#### **A Bajcsy Zsilinszky utcai óvodaépület falainak vizesedésének megszüntetéséről**

# ÉPÍTÉSZETI, STATIKAI SZAKÉRTŐI VÉLEMÉNY

a Biatorbágy, Bajcsy Zs. u-i óvoda új épületszárnyának és a  
meglévő pincéjének műszaki állapotáról

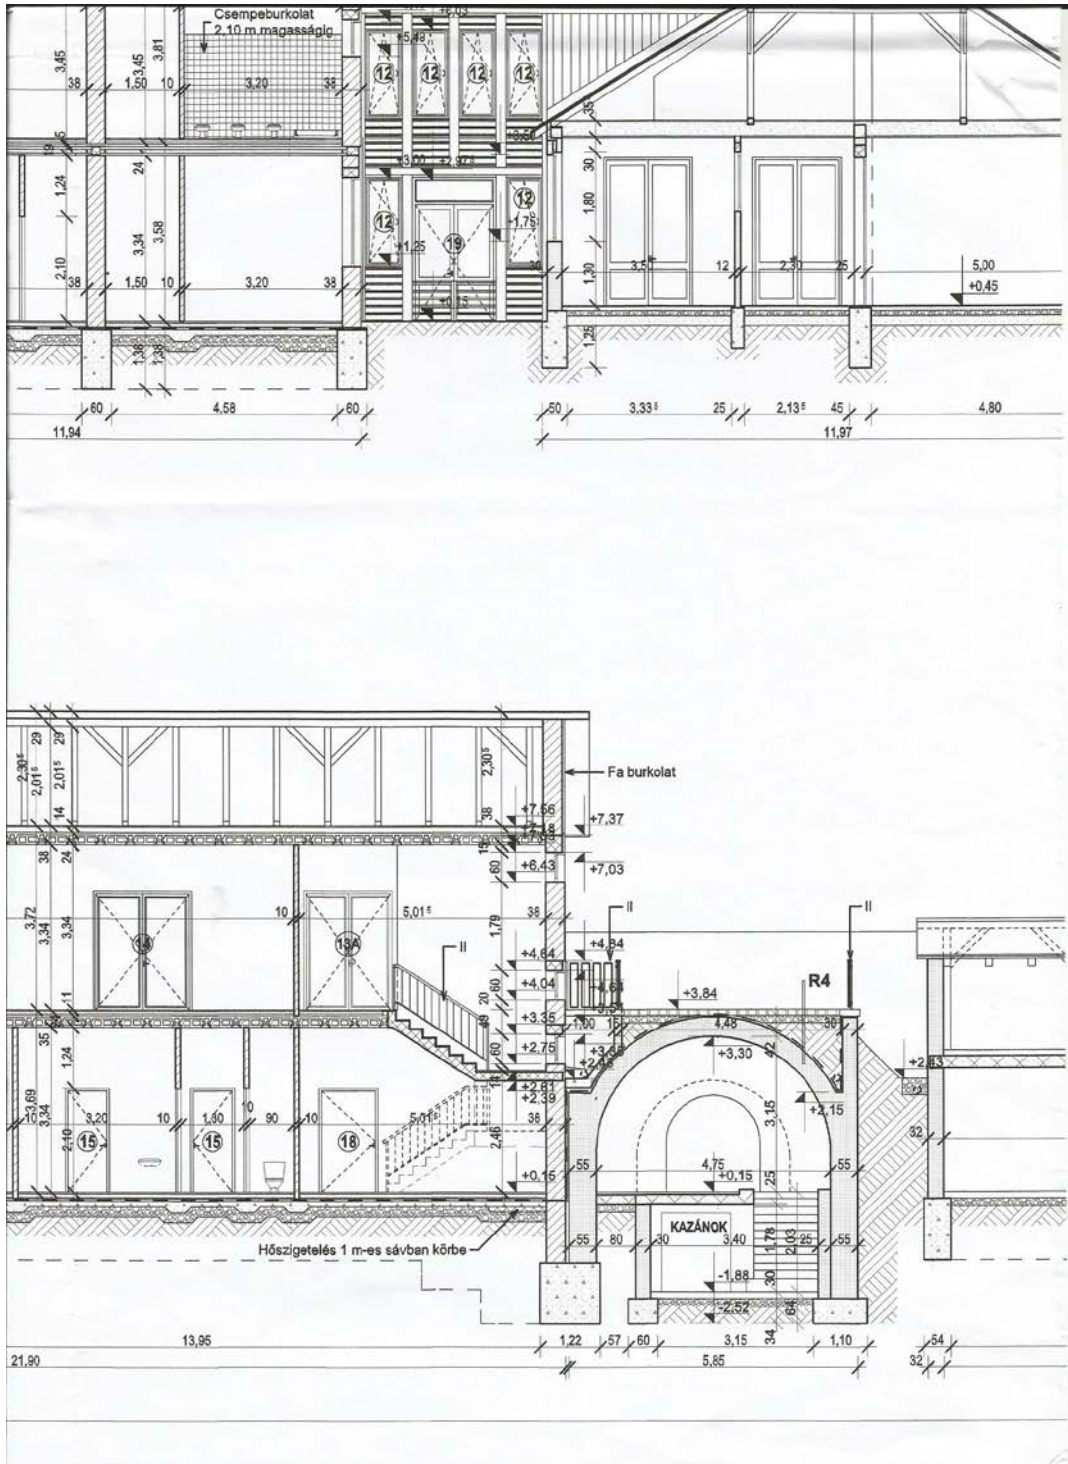
Az érintett helyiség, az angolakna és a pince

Az építészetileg, épületszerkezetileg és statikailag erősen kifogásolható megoldás

A pince fölötti terasz, jobbra mellette az angolakna

A feltárt sarok - esővíz elvezetése talajszinthez közel, valahova  
Alatta látható az angolakna csapadékának kivezetése - valahova

Az angolakna szigetelésének hiányos kialakítása  
Nincs fedkő, a csapadék bejuthat a szigetelés mögé

A terasz szegélyének szakszerűtlen kialakítása  
A bitumenes lemez mechanikai védelem nélkül – meg is sérült már
